INTERVENTO: PAR FAS 2007/2013 – Obiettivo operativo III.2.1 – Linea d’Azione III.2.1.A – Iniziativa ristrutturazione ed ammodernamento di impianto scioviario esistente nel Centro Turistico “Oasi del Cervo” a Gamberale.

Riscontro Vs nota del 07.08.2017 prot. 9128

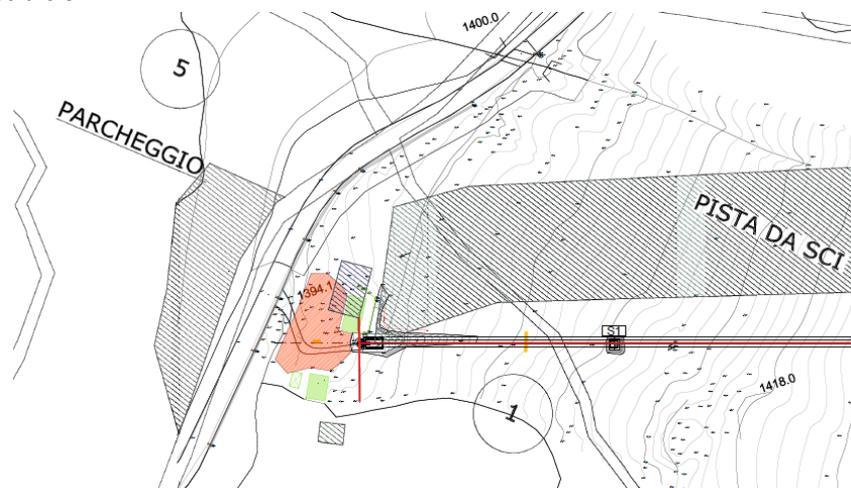
Invece, al Direttore vorrei rappresentare che nel progetto esecutivo e ribadisco esecutivo, oggetto di VIA, si rappresentava nello S.I.A., la fig. 15 pag. 26 definita non da me ma bensì dall'esternore dello studio come **PLANIMETRIA DI PROGETTO**, di cui si riporta stralcio:

dove si individuava una ben determina area destinata a parcheggio.
